改善箇所説明図

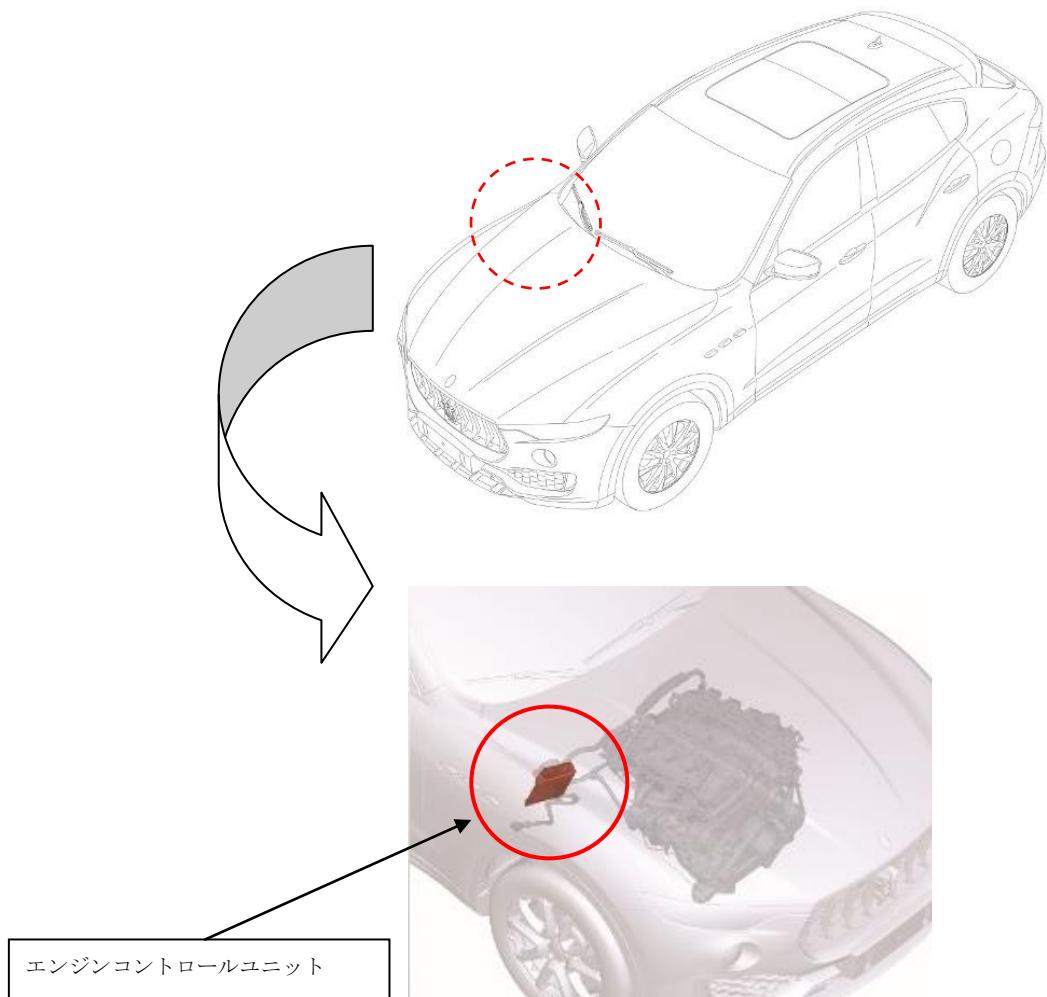
基準不適合箇所

エンジンコントロールユニットの制御プログラムが不適切なため、車両停止直前の車速域でブレーキをかけた際、エンジン回転数が過度に低下することがある。そのため、ギヤがニュートラルになり、最悪の場合、走行中エンジンが停止するおそれがある。

改善の内容

全車両、エンジンコントロールユニットの制御プログラムの変更をする。

※注意： [] は制御プログラムの変更をする部品を示す。

識別：プログラムを書き換えたエンジンコントロールユニットへ黄色ペイントで5 mmの円形の印をつける
